DÉPARTEMENT DU CALVADOS.

Enquête Publique unique concernant le confortement de la falaise de Villerville, ayant pour objet l’Autorisation Environnementale, la Déclaration d’Intérêt Général, la Déclaration d’Utilité Publique ainsi qu’une Enquête Parcellaire préalable à l’expropriation.

Rapport de la commission d’enquête.

RAPPORT - 1^{ère} PARTIE

Figure 61 : Schéma de principe de la maîtrise foncière du tréfonds des riverains de 1^{er} rang (Source : Burgeap - dossier II)

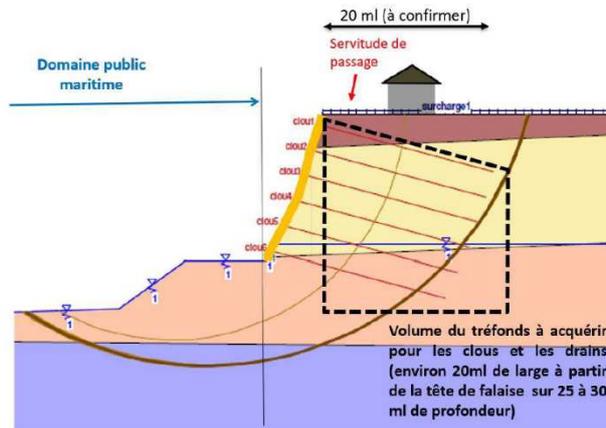
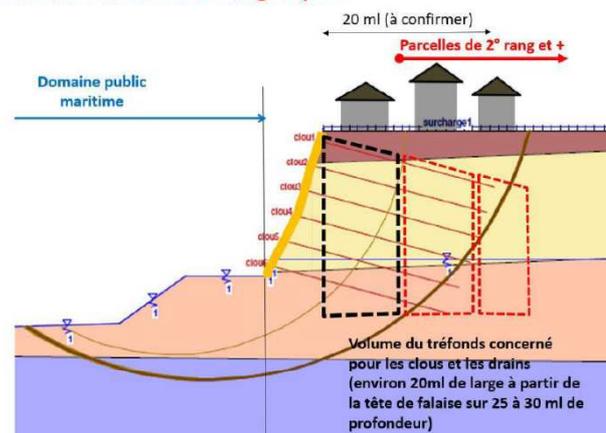
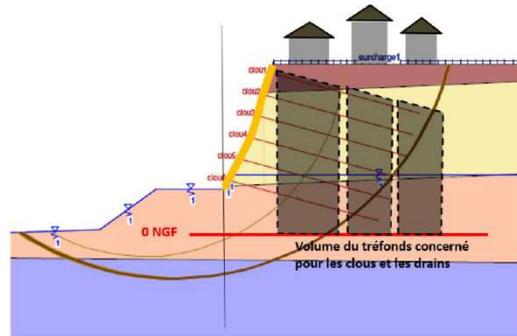
- La stabilité, pendant 75 ans, au grand glissement du mur de confortement a-t-elle été vérifiée (fig. 61, 62 et 80) ?
- Quelle est la stabilité des ouvrages en béton supportant les plantations (fig. 34) ?
- Comment est-elle vérifiée ? Par qui ? Quand ? et dans le temps (75 ans) ?
- Quelle est leur utilité ?

Nous ne sommes pas certains de comprendre quelles sont les figures visées dans les questions posées. Si l'on se réfère au dossier de demande d'Autorisation Environnementale, les figures 61, 62 et 80 n'ont rien à voir avec les questions posées. Il s'agit vraisemblablement des figures visées dans le dossier de déclaration d'utilité publique présentant les schémas de principe des volumes concernés par l'ouvrage :

1 – A l'EST : Le secteur Place du Bouloir et Rue du Douet

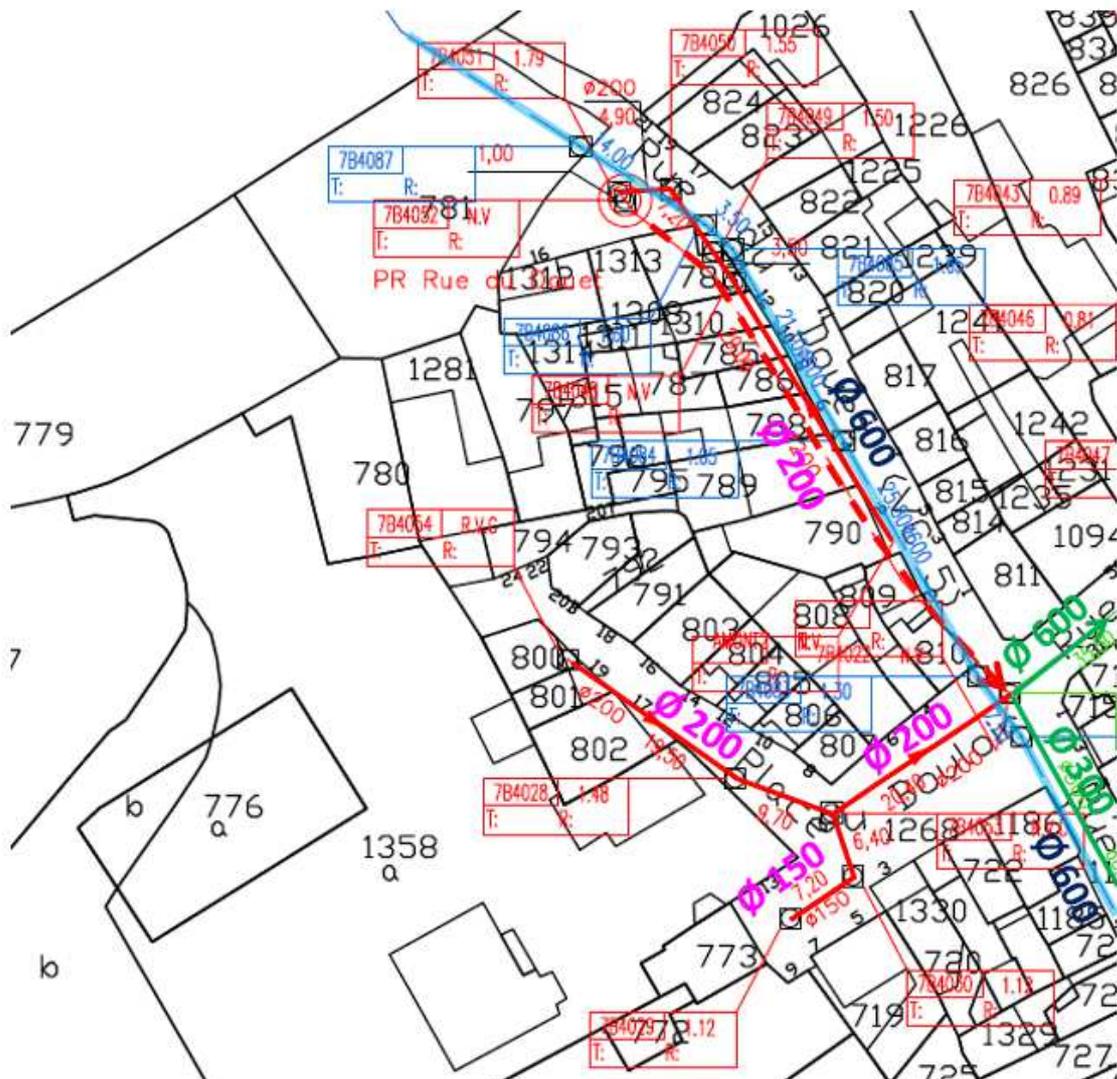
Si oui, quelles sont vos conclusions sur ce sujet ?

Réponse du pétitionnaire :
